Parts change location

16. Horizontal Conveyance Drive

Артикул	5082
Название	Модуль в сборе (комплект для замены)
Английское (немецкое) название	Umbau-Kit
Модель	Duplo 5000 D/C 10/60
Каталожный номер	15G-95340 (96 F 81002)
Производство	Япония
Цена	По запросу
Дата	15.03.2026

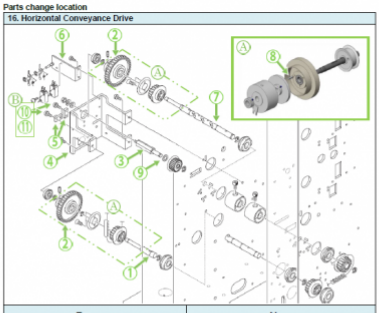
Former				New		
	Part No.	Description	Qty		Part No.	Description	Qty
1	11A-32030	SHAFT	1	1	15G-96640	SHAFT	1
2	11A-81601	ELECTROMAGNETIC CLUTCH	2	2	15G-83600	ELECTROMAGNETIC CLUTCH	2
3	11A-32130	CENTER PIN	1	3	15G-96650	CENTER PIN	1
4	11A-91092	BRACKET	1	4	15G-96660	BRACKET	1
5	11A-32190	PLATE	2	5	15G-96670	PLATE	2
6	11A-90931	ANGLE UNIT	1	6	15G-96680	ANGLE UNIT	1
7	11A-32210	SHAFT	1	7	15G-96630	SHAFT	1
8	---	---	-	8	98X-22030	KEY	2
9	12J-55540	COLLAR-C 080-13-020	1	9	---	---	-
10	800-00000	Screw(MS3x18)	2	10	800-00000	Screw(MS4x20)	2
11	800-00000	Spring lock washer (SW3)	2	11	800-00000	Spring lock washer (SW4)	2
B	Screw for stopper of the electromagnetic clutch

Kept compatibility up by set. [1] to [11] / These parts are included in the 15G-95340 PARTS KIT.
For [1] to [7], the former parts will be unavailable after our stock is run out.
(For DSC-10/60, arrange the new parts because the stock of former parts are becoming small.
Use the former parts for the other product.)
For the other parts, the former parts can also be ordered as usual.

*Refer to document "Symbol table" at Document library on Maintnet for a simbol and the shape for screws or nut.
*Fix a cable using a clamping tool to avoid touching driving section.
